МОДЕЛИ ЛИТЕЙНЫЕ МЕТАЛЛИЧЕСКИЕ.  
ФИКСИРОВАНИЕ И КРЕПЛЕНИЕ МОДЕЛЕЙ  
СТУПЕНЧАТЫМИ ВИНТАМИ НА  
МЕТАЛЛИЧЕСКИХ МОДЕЛЬНЫХ ПЛИТАХ.

ГОСТ  
20344-74\*

Изменение № 2 ГОСТ 20344—74 Модели литейные металлические. Фиксирование и крепление моделей ступенчатыми винтами на металлических модельных планках. Конструкция и размеры

Черт. 2

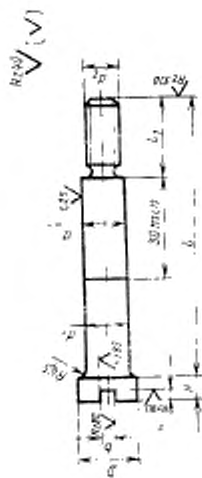
Пункт 4. Заменить значение: HRC 33 . 38 на 35 . . . 40 HRC<sub>2</sub>.
